3. Preis (5400 Fr.) im Wettbewerb, Projekt  
Nr. 21. Verfasser **Marc Funk** und **H. U.**  
**Fuhrmann**, dipl. Architekten, Baden/AG

**Wettbewerb für ein Theater- und Kongressgebäude in Neuchâtel**

4. Preis (5200 Fr.) im Wettbewerb, Projekt Nr. 43. Verfasser **Dolf Schnebli, Arch.**, Agno/TI

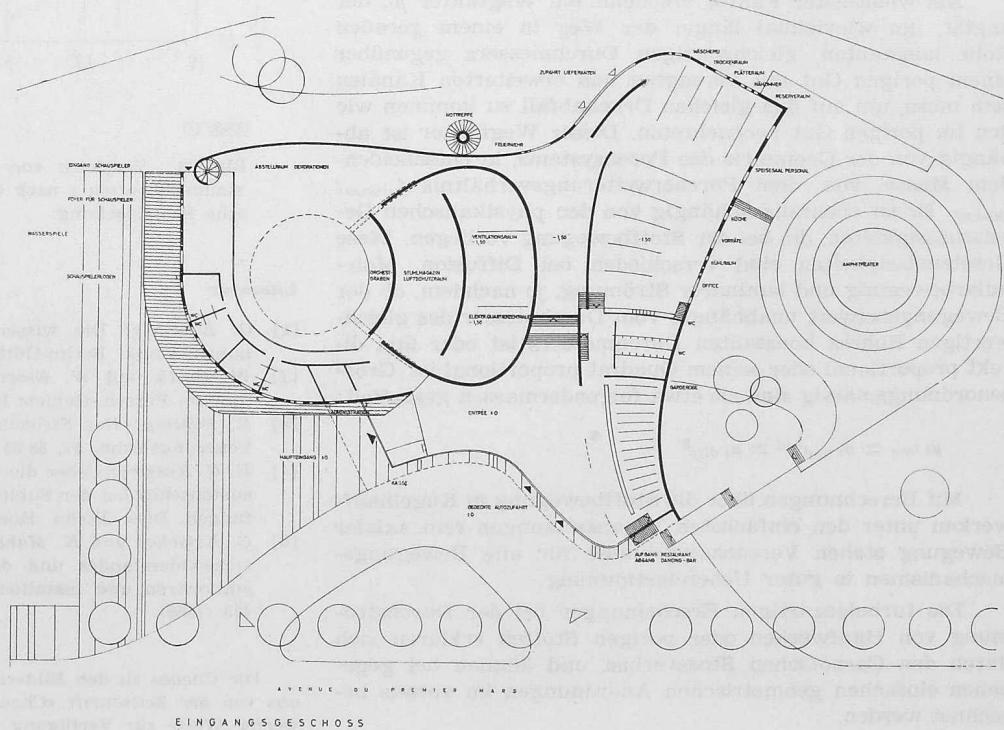
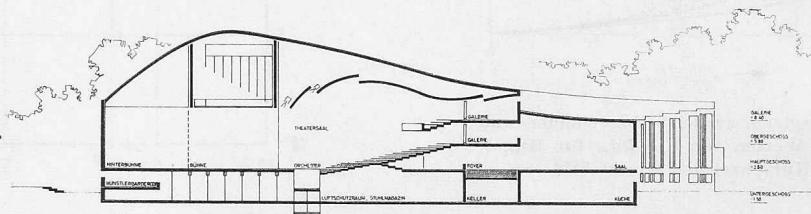
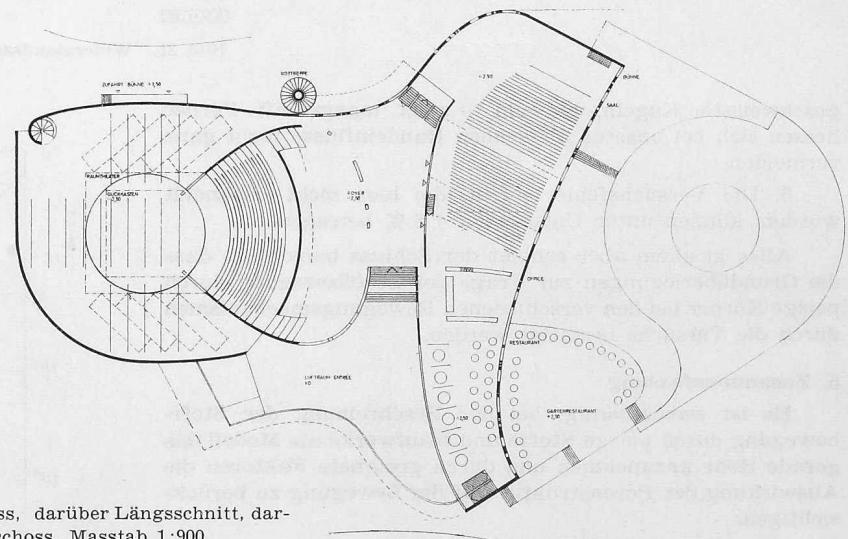
Projet No. 21. Cube rectifié 36 000 m<sup>3</sup>. La disposition générale est particulièrement organique et d'une souplesse qui permet de développer les locaux annexes sans difficulté et sans toucher au système prévu pour les grandes salles. L'entrée se fait pour les piétons par la promenade et pour les voitures par l'avenue du Premier Mars. Entrées de service côté Fbg du Lac. Le public est accueilli dans un grand hall avec vestiaires bien développés mais l'emplacement des caisses n'est pas très bien choisi, un peu étroit et barrant l'entrée des piétons. L'évacuation du public en cas de danger n'est pas résolue. En revanche, la grande salle du théâtre est d'un aspect

assez plaisant, mais la distance entre le rideau de scène et le fond de la salle est exagérée. Il manque les cabines de projections et de traductions simultanées. L'éclairage de scène n'est pas résolu par en haut. La scène est prévue pour des transformations qui permettent 4 possibilités selon les besoins du régisseur, ainsi que le proposent les indications portées sur le plan. La scène, assez haute, avec arrière-scène, 2 scènes latérales et tous les locaux annexes, est reliée au Fbg du Lac par une rampe éloignée de la rue. Le volume de scène mis à disposition est intéressant, mais les détails techniques seraient à réétudier. Ainsi, le point le plus élevé des cintres ne devrait pas se trouver au centre du plateau. Certains services de scène et les loges ne sont pas au même niveau que le plateau et n'y sont reliés que par un escalier en colimaçon.

La salle des manifestations accessible par le foyer du théâtre, de l'avenue du Premier Mars, utilise le même hall d'entrée que le théâtre et le foyer au 1er étage, sans toucher le théâtre de trop près. Cette salle est combinée avec un grand office qui communique avec la cuisine et touche au restaurant. Il serait souhaitable que la cuisine soit au même niveau que le restaurant. Petite scène assez large et profonde,

Le restaurant extérieur, au niveau du foyer, s'étale à l'angle Sud-Est. Cette orientation n'est pas admissible

Quant à l'intégration dans le site, on peut constater que les formes souples, ondulantes et pas trop hautes de ce complexe s'accordent au caractère de la promenade. L'architecture, dans ses volumes assez développés et cependant variés, est intéressante. Les élévations indiquent une architecture sensible. Le cube est modeste.

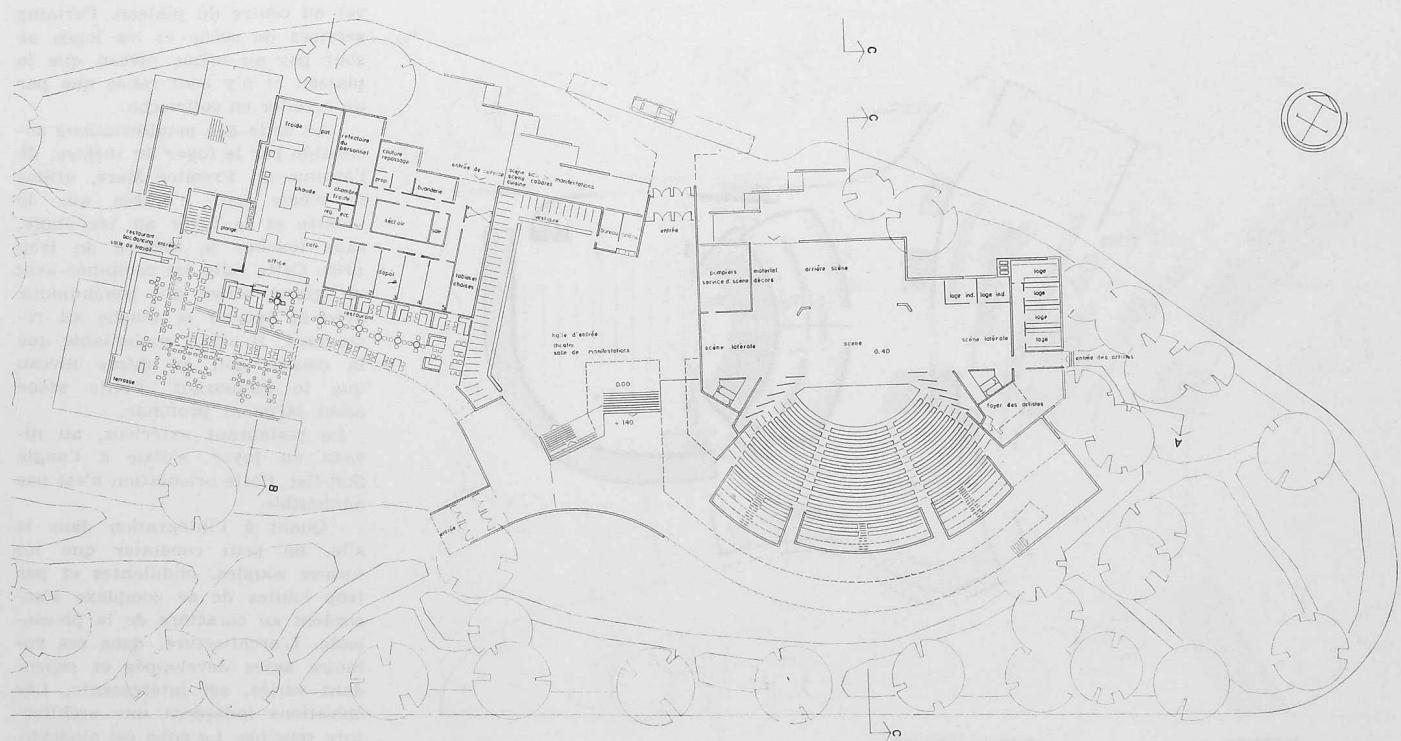
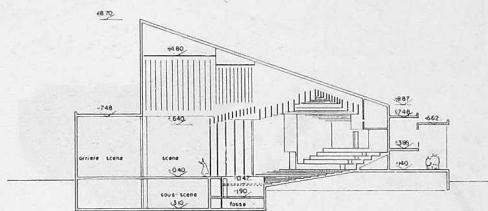
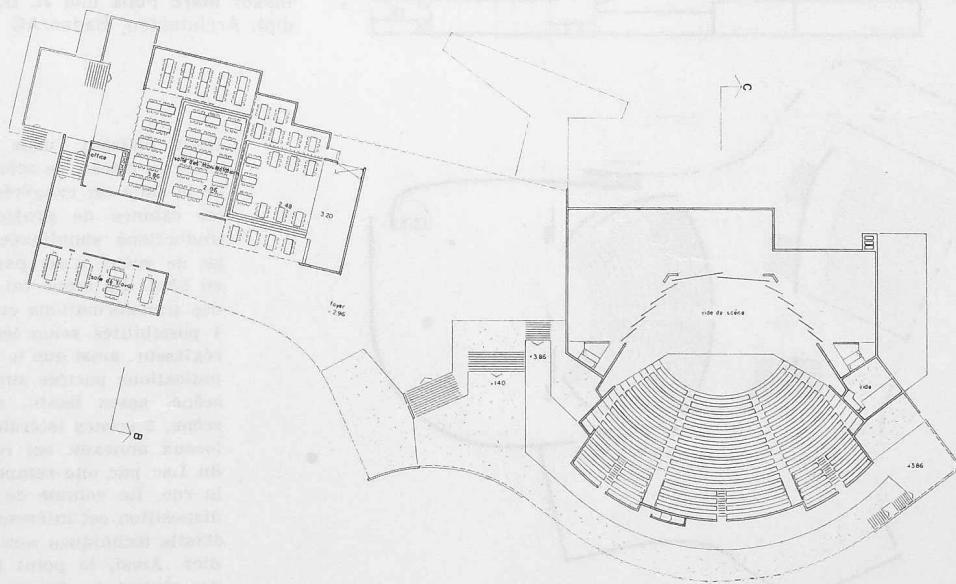
**Projet No. 43.** Cube rectifié  $38\ 957\ m^3$ . Les volumes bas et composés avec souplesse sont bien implantés dans le terrain et relativement éloignés de l'avenue du Premier Mars. Les différents volumes intérieurs sont logiquement placés. Les entrées pour piétons et véhicules sont nettement différencierées.

La salle de théâtre, large de forme, est bien dimensionnée. Les places prévues en amphithéâtre sont clairement indiquées, divisées en secteurs bien conçus et pourvus des entrées nécessaires. La scène et proscenium avec la fosse d'orchestre pénètre judicieusement dans la salle. Les agrandissements latéraux sont bien conçus. Avec des moyens simples, l'auteur a réussi à trouver une mobilité d'expression assez grande entre le volume salle et le volume scène. Excellentes possibilités scéniques; l'arrière-scène est très bien étudiée. Bon projet au point de vue théâtre. Le hall et

foyer, largement conçus, forment à des niveaux différents la liaison entre le théâtre et la salle de manifestations. Celle-ci est prévue sur un plan souple et peut être partagée d'une façon naturelle en plusieurs parties. Le restaurant est en bonne liaison avec le hall et le jardin; il communique avec la salle des manifestations par un escalier particulier.

En général, le projet est étudié avec soin. Certaines formes sont cependant encore trop peu définies; les plans ne donnent d'ailleurs pas de détails, en particulier dans le foyer, sur les solutions prévues pour résoudre le problème constructif. La surface au sol de ce projet est exagérée. Le projet est intéressant au point de vue de l'exploitation. Il est regrettable que la clarté du plan s'exprime en façades par un mouvement incohérent des volumes.
